PANEL DE EXPERTOS
LEY GENERAL DE SERVICIOS ELECTRICOS

Dictamen N° 2-2010

Discrepancia: Informe Técnico CNE sobre Sistema Mediano Hornopirén.

Santiago, 1° de diciembre de 2010

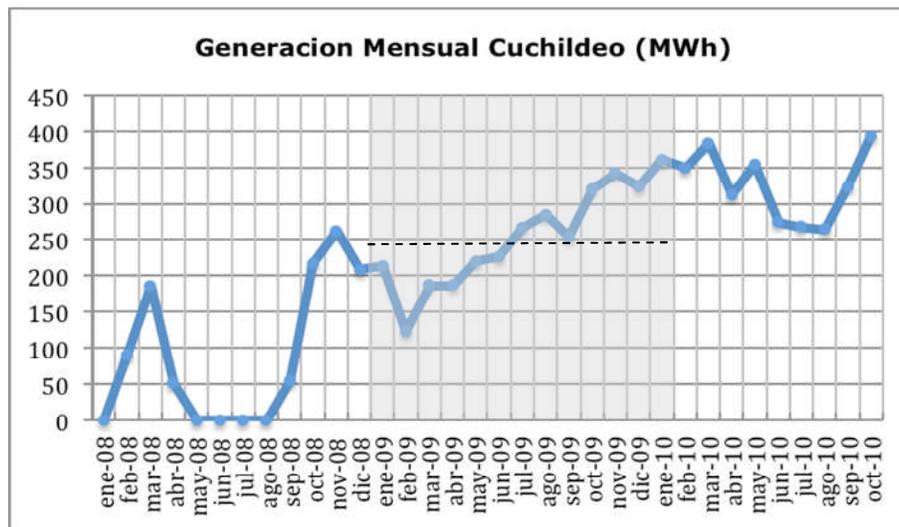
De acuerdo a los registros de generación mensual proporcionados por la Comisión, la central Cuchildeo comienza a entregar energía en febrero de 2008, y su generación mensual evoluciona hasta octubre de 2010 como se muestra en la figura a continuación:

Como puede apreciarse, la central estuvo detenida entre mayo y agosto de 2008, fecha a partir de la cual la generación mensual presenta un crecimiento relativamente sostenido, salvo por algunas caídas en febrero de 2009 y el invierno de 2010.

Se puede concluir que la proposición de proyectar la generación de los próximos 4 años basándose en la generación del año 2009 (zona sombreada) conduce a subestimar la generación futura, más aún si se considera que la CNE proyecta un crecimiento de la demanda a una tasa media del 5,5% anual, lo que aumentaría el espacio para aprovechar la disponibilidad de caudales en la central Cuchildeo.

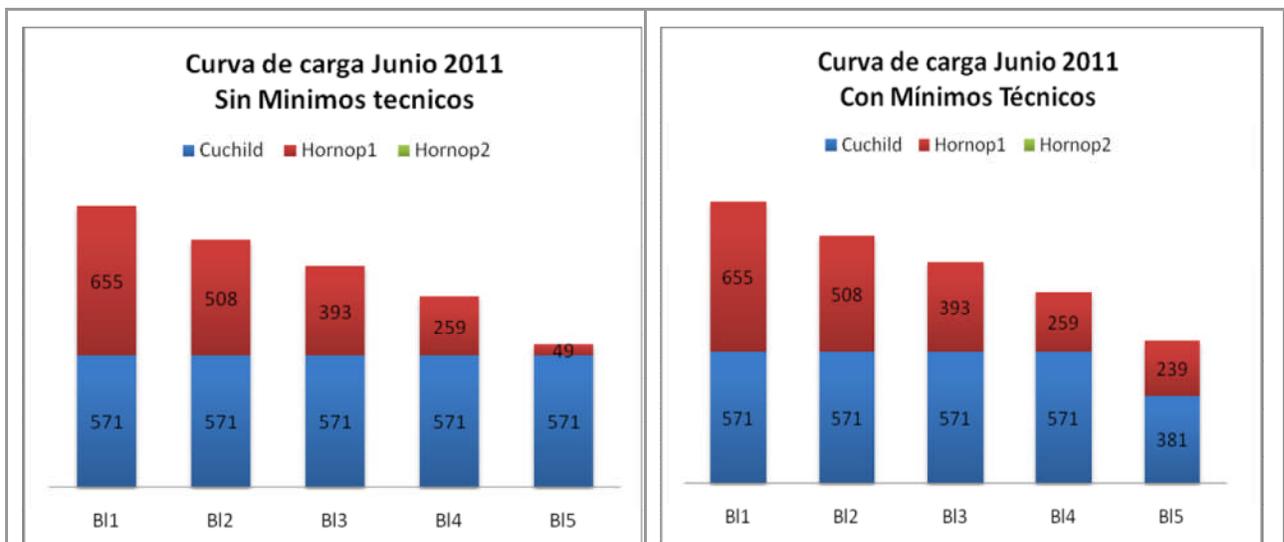
El Panel verificó en primer lugar si en la operación real se aplican los criterios teóricos que plantea la Empresa Cuchildeo, llegando a la conclusión que esto no ocurre. En efecto, a partir de la generación real diaria de las distintas unidades del sistema Hornopirén que proporcionó la Comisión, se identificó que de los 304 días comprendidos en el período desde el 1° de enero hasta el 31 de octubre de 2010, en 211 de ellos (casi el 70%) sólo hubo una central térmica generando, complementada por la central Cuchildeo para abastecer la demanda. Dado que la estadística de generación diaria no permite detectar los días en que dos centrales térmicas estuvieron en servicio pero no simultáneamente, el 70% es una subestimación del porcentaje de horas en que el sistema opera con una sola unidad térmica.

En segundo lugar, el Panel analizó la operación simulada utilizada por la Comisión en su Informe Técnico², en la que no se representan los mínimos técnicos de ninguna de las unidades. El Panel verificó que, si no se exige más del 10% de respaldo entre ellas³, pero se incorporan los mínimos técnicos, la generación media anual de la central Cuchildeo en el período 2011-2014 se reduce sólo en un 3,1%, de 5.347 a 5.179 MWh, cifra que sigue siendo claramente superior a la solicitada por la Empresa Cuchildeo y más cercana a la considerada por la Comisión.

Las figuras siguientes ilustran la situación en ambos casos, para el mes de junio 2011.

En atención al análisis realizado, el Panel concluye que no hay elementos que sustenten la petición de la Empresa Cuchildeo, la que implicaría reducir en un 24% la generación media anual de la central Cuchildeo calculada por la Comisión para el período 2011-2014.
